東海第二発電所
設置変更許可申請書の審査資料における
燃料有効長頂部の寸法値に係る
対策及び水平展開について

平成30年3月8日
日本原子力発電株式会社

図-1 燃料の線量率計算モデル

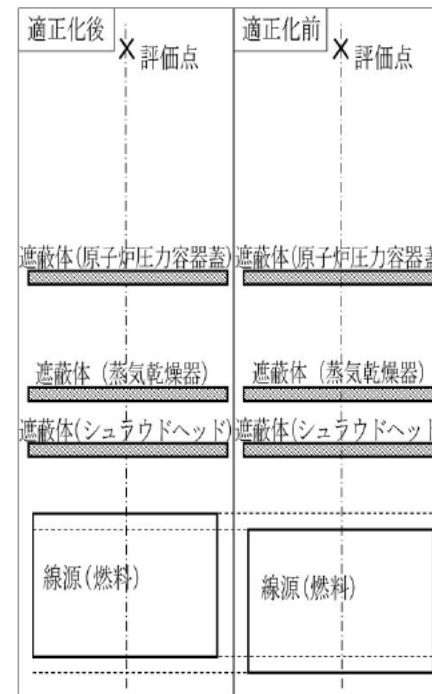
申請書等の根拠とした各図書のTAFの値の適正化	原子炉水位計(燃料域)水位設定根拠書
	原子炉容器を示す第2種図面(制作メーカ図面)
	非常時運転手順書Ⅱ
申請書等に記載されたTAFの値の適正化(再評価を含む)	● 運転停止中原子炉における燃料損傷防止対策の有効性評価(以下「運転停止中の有効性評価」)のうち、以下の3事象について、再評価を実施 ✓ 崩壊熱除去機能喪失 ✓ 全交流動力電源喪失 ✓ 原子炉冷却材の喪失
	● その他の申請書等についてもTAFの値等の適正化を実施

運転停止中原子炉における燃料損傷防止対策の有効性評価における遮蔽計算について適正化した条件で再評価した結果、必要な遮蔽を維持できる水位までの時間余裕等への影響は小さく、**対策の有効性に影響がない**ことを確認した。

基本図面
原子炉压力容器内部構造物(R-3)

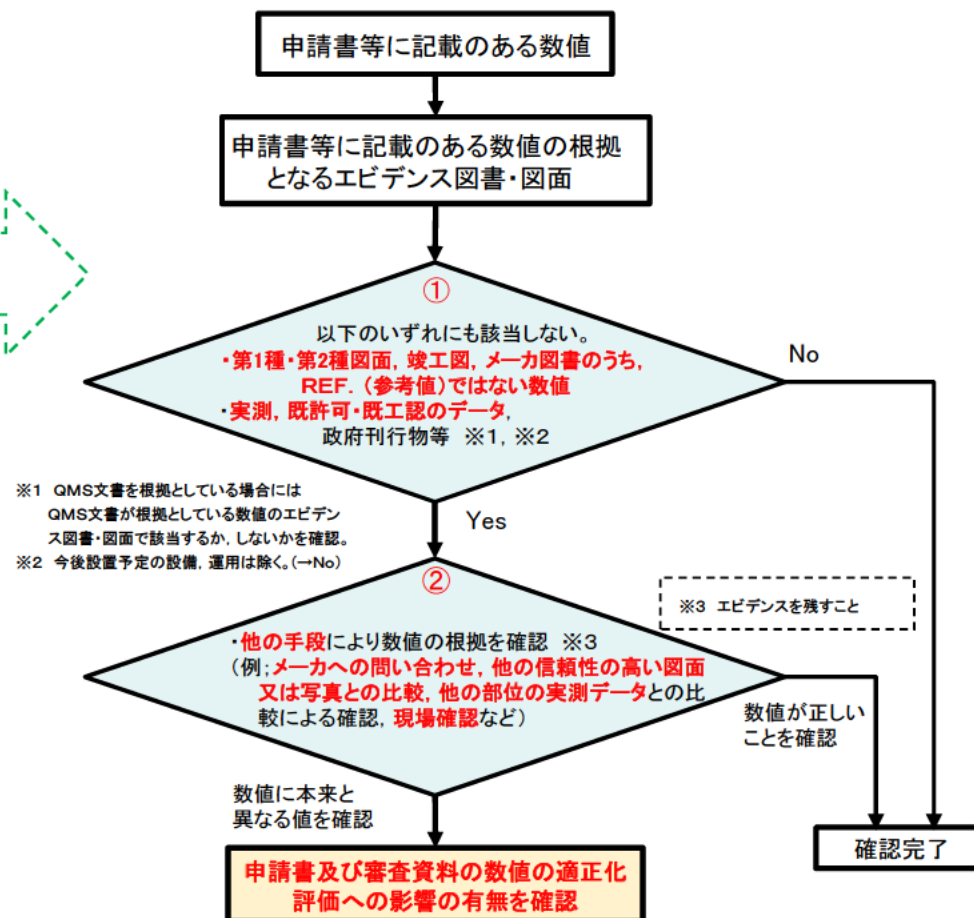
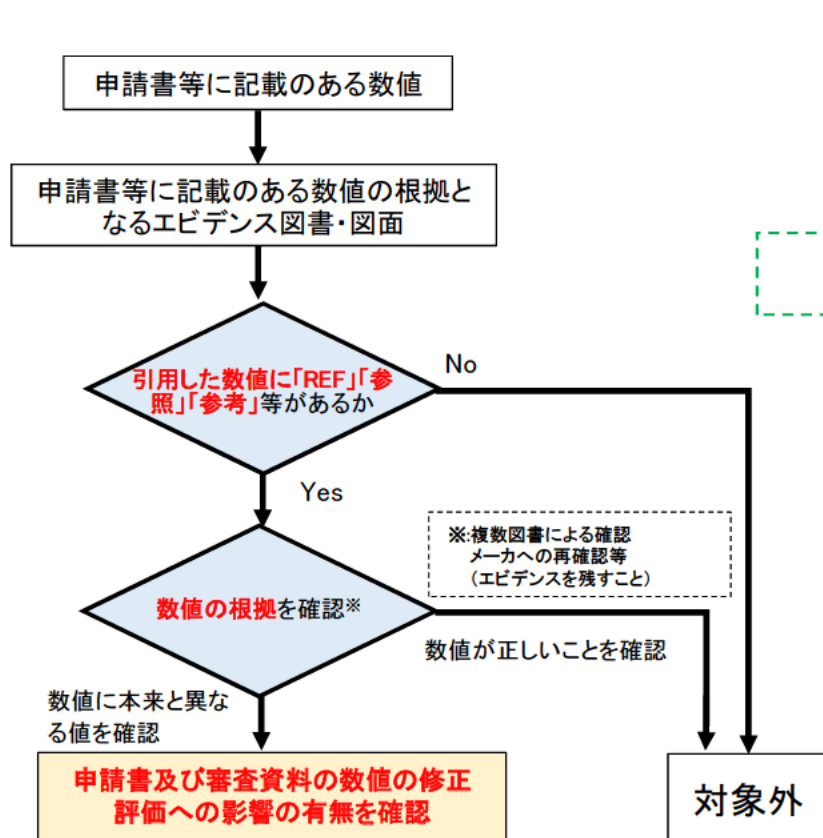
申請(設備)	状況	
起動領域計装の採用 (第11回変更 平成4年2月許可)	事象	➤ 第1種図面のうち基本図面として登録されている「原子炉压力容器内部構造物(R-3)及び(R-5)」における検出器配置及び検出器の構造図が、変更前の状態であった。
	対応	➤ 基本図面を適正化する。 (当該基本図面は申請書等において引用されていない)

- 当該基本図面は申請書等において引用されていないため、申請書等の記載内容への影響はないことを確認した。
